UL 489Listed ノーヒューズ遮断器 テクニカルニュース

No. LVS-YJ-0012 1/2
2024年 1月発行

表 題	UL 489Listed ノーヒューズ遮断器 動作特性曲線について
適用機種	NF50-SMU

2.1 1極品 (AC/DC) をACでご使用 定格電流0.5, 1, 1.5, 2, 3, 4A

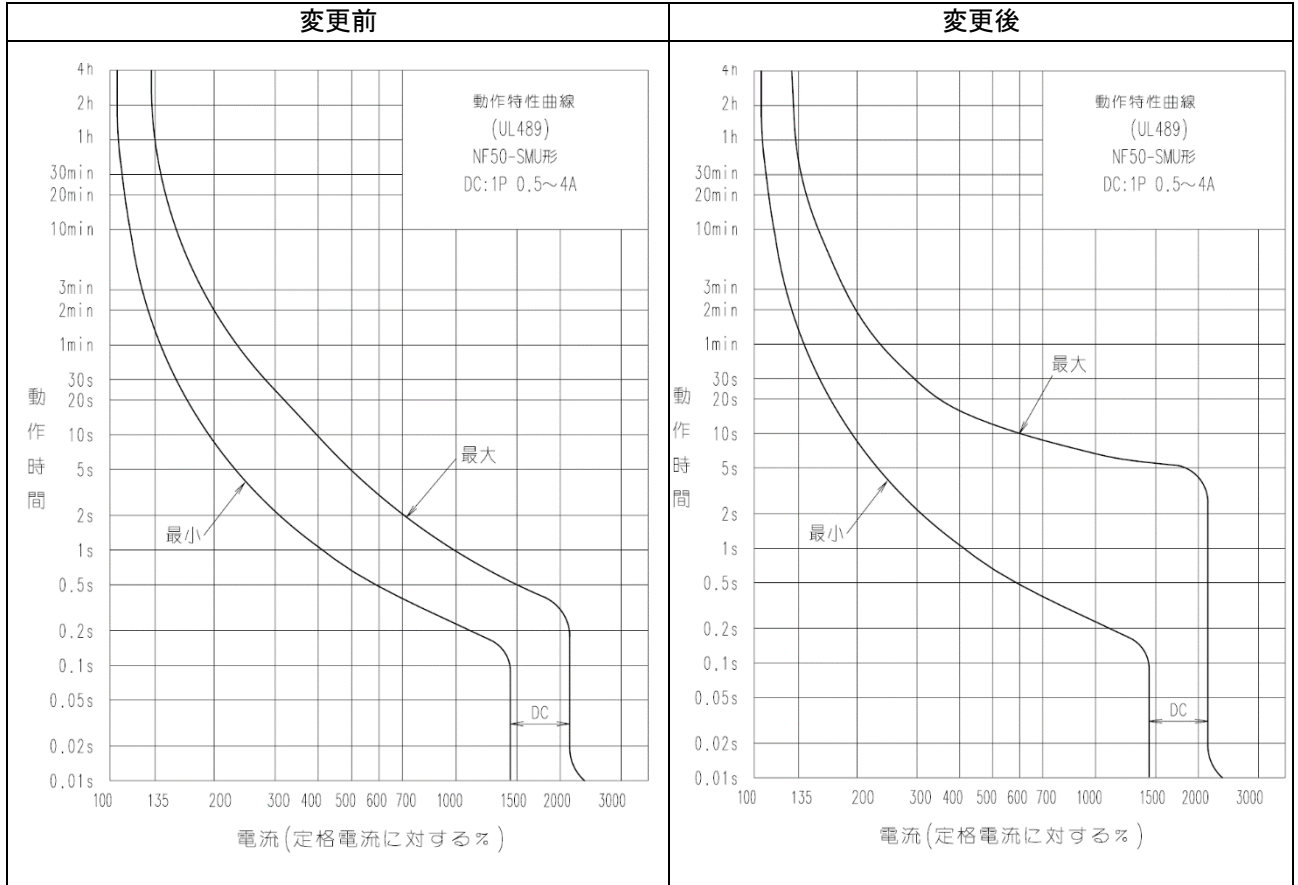
動作特性曲線(最大)を変更します。最小は変更ありません。

2極品 (AC)、3極品 (AC) 定格電流0.5, 1, 1.5, 2, 3, 4A
